Izmjene i dopune Urbanističkog projekta „Drač-Vatrogasni dom-zona A“

**IZVJEŠTAJ O JAVNOJ RASPRAVI O NACRTU IZMJENA I DOPUNA URBANISTIČKOG PROJEKTA „DRAČ-VATROGASNI DOM-ZONA A“
U GLAVNOM GRADU – PODGORICA**

Podgorica, novembar 2025.godine

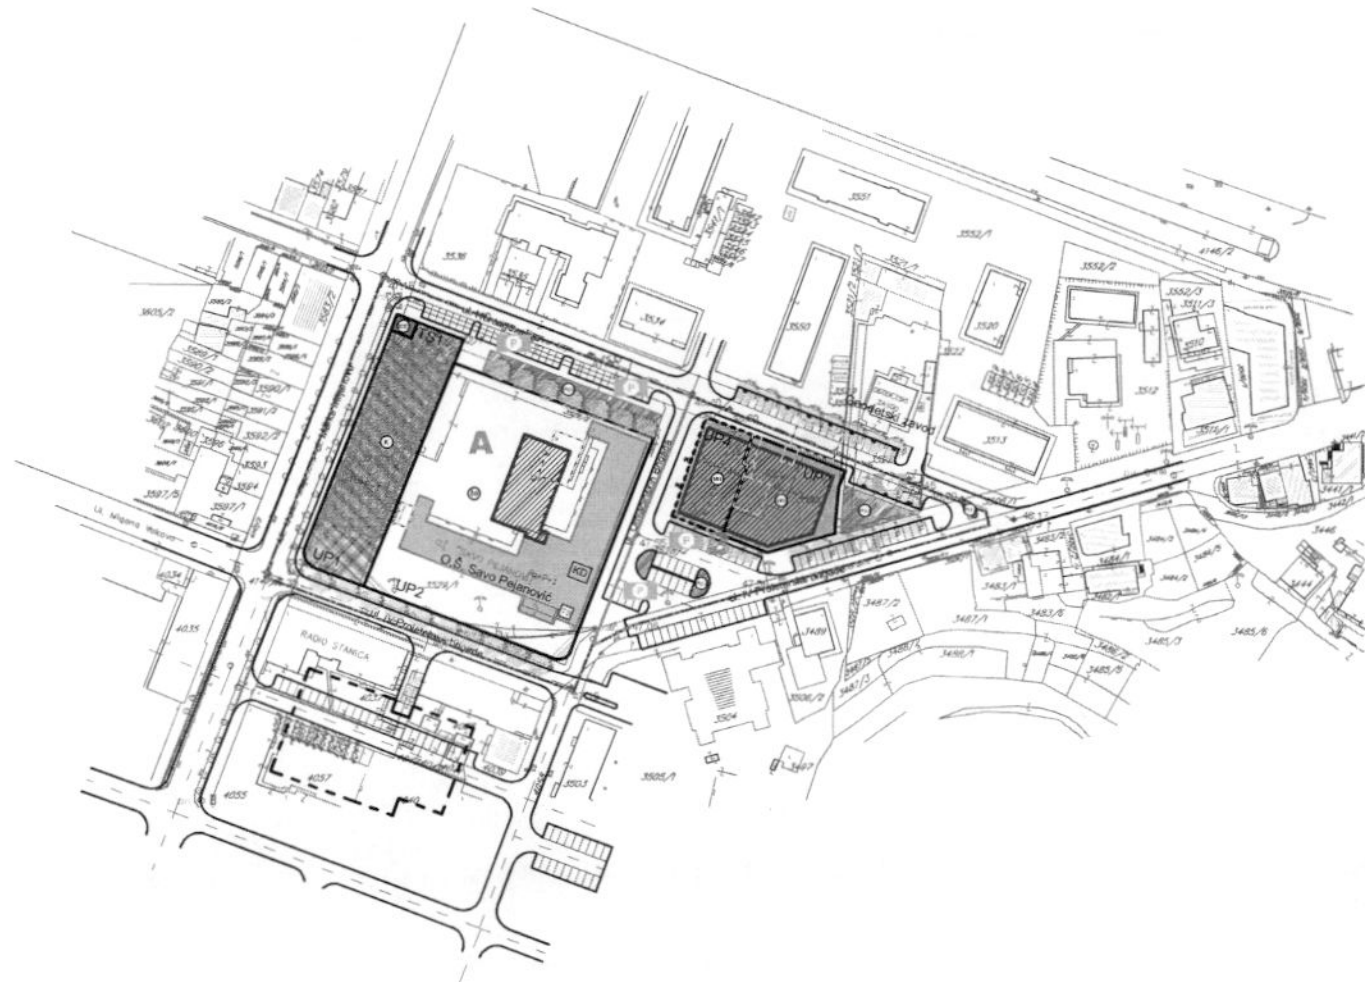
4.	04-332/25-1956/60 od 12.11.2025.god. i 04-332/25-1956/71 od 12.11.2025.god.	Jakša Vukoslavčević	1. Katastarsku parcelu 3529/3 KO Podgorica II predvidjeti kao zelenu površinu (i dio katastarske parcele 3532/1) 2. Planirane drvoreda uz parking u ul. Hercegovačka i ul. IV Proleterske brigade ucrtati na svim skicama grafičke dokumentacije 3. Predvidjeti očuvanje postojeće zelene površine ma dijelu UP 7.	Prihvata se Biće dopunjeno u Predlogu plana.

5.	04-332/25-1956/61 od 12.11.2025.god.	Jovana Kažić	Kao roditelj učenika Osnovne škole „Savo Pejanović“ u Podgorici, obraćam Vam se sa iskrenom zabrinutošću povodom plana o izgradnji podzemne garaže ispod školskog dvorišta ove škole. Kao roditelju, bezbjednost djece mi je apsolutni prioritet. Smatram da bi izvođenje građevinskih radova na prostoru školskog dvorišta, koje učenici svakodnevno koriste za nastavu fizičkog vaspitanja i boravak tokom odmora, predstavljalo ozbiljan rizik po njihovu sigurnost. S obzirom na obim i složenost planiranog projekta, jasno je da se radovi ne bi mogli završiti tokom ljetnjeg raspusta, što znači da bi se izvodili i tokom školske godine. To bi, nesumnjivo, ugrozilo i bezbjednost djece i kvalitet nastavnog procesa. Posebno zabrinjava činjenica da, prema dostupnim informacijama, u arhivi škole ne postoji dokument kojim bi se potvrdilo da je statika zgrade ikada ispitana. To otvara ozbiljno pitanje stabilnosti objekta i mogućih posljedica koje bi građevinski radovi mogli imati po samu školsku zgradu. Kao roditelj, vjerujem da bi se mnogi roditelji iz straha za sigurnost svoje djece mogli odlučiti da ih upišu u druge škole, što bi dodatno opteretilo postojeći obrazovni sistem i zajednicu.	Prihvata se Izgradnja podzemne javne garaže ispod dvorišta Osnovne škole „Savo Pejanović“ je predložena u cilju obezbeđenja novih parking mjesta za potrebe korisnika javnih i stambenih objekata u okruženju. Izgradnjom garaže statika postojećeg objekta Osnovne škole ne bi bila ugrožena ni na koji način, a primjenom savremenih tehnologija gradnje rok za izvođenje radova bi mogao biti skraćen. <u>Međutim, uvažavajući zahtjeve roditelja učenika Osnovne škole, kao i stavove resornog Ministarstva prosvjete, nauke i inovacija, mogućnost izgradnje podzemne garaže će biti ukinuta, a parkiranje će biti predviđeno na parking mjestima uz Hercegovačku ulicu.</u>
